# 泊発電所 3号炉 耐津波設計方針について (引き波時の評価に係る指摘事項回答)

令和 5 年 4 月 13 日  
北海道電力株式会社

# 審査会合指摘事項に対する回答（指摘事項 230330-05）（1 / 2）

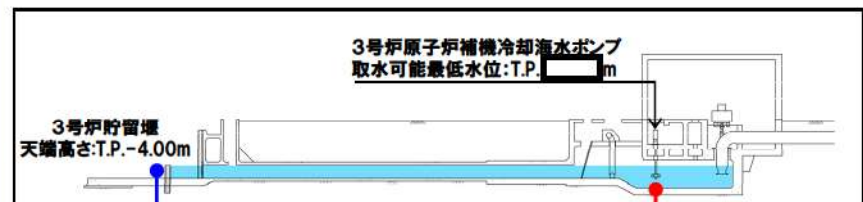
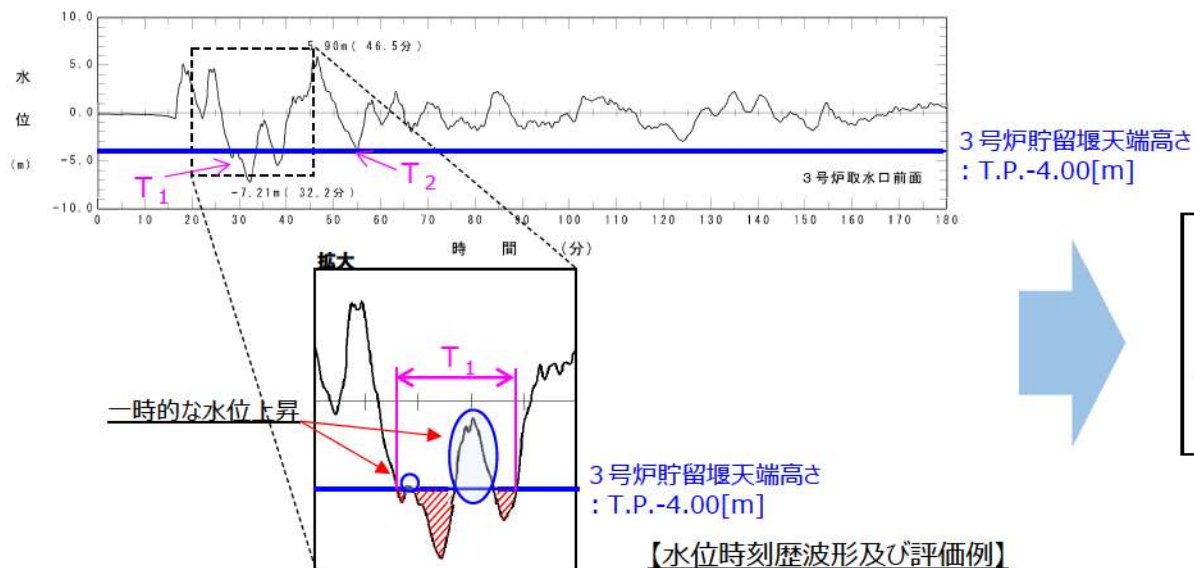
## 【指摘事項 230330-5】

引き波時における冷却に必要な海水の確保について、一時的な水位上昇による水位回復を見込まない貯留堰を下回る時間の評価と、一時的な水位上昇による水位回復を見込んで実施する管路解析による水位の詳細な評価のうち、設計としてどちらを基準適合上の評価とするのか、速やかに資料を用いて説明すること。

○上記評価のうち、「一時的な水位上昇による水位回復を見込まない貯留堰を下回る時間の評価(貯留堰の容量の比較)」は、一時的な水位上昇による水位回復を見込まないことで保守性を有する評価方法と考えられることから、耐津波設計における基準適合上の評価方法として選定する。
